Шестьдесят шестая сессия

Женева, 3–7 июня 2013 года

Предложение по дополнению 6 к поправкам серии 05 к Правилам № 49 (выбросы загрязняющих веществ из двигателей с воспламенением от сжатия и двигателей с принудительным зажиганием (СНГ и КПП))

Представлено председателем неофициальной рабочей группы по газомоторным транспортным средствам (ГМТС)*

"Рис. 14

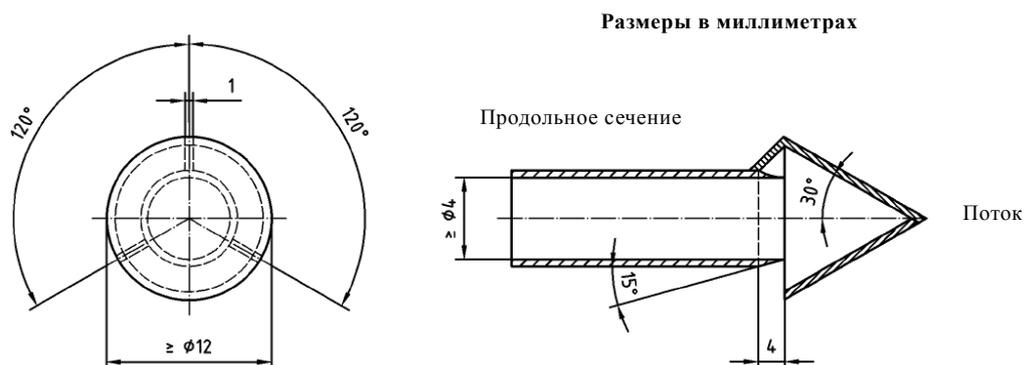
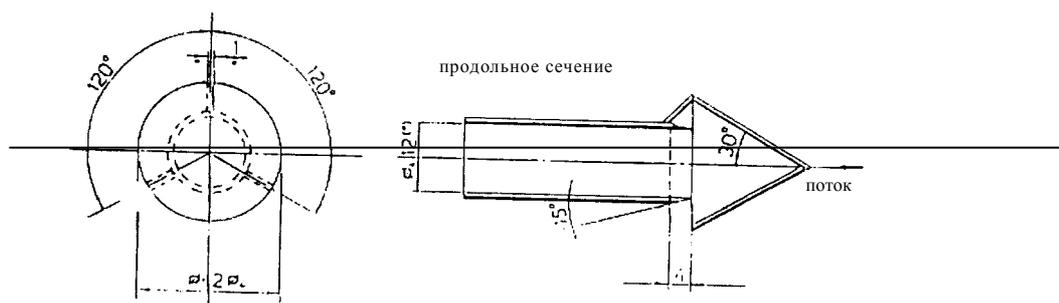
Приложение 4В, добавление 3, рис. 14 изменить следующим образом:

Схема пробоотборника с коническим наконечником
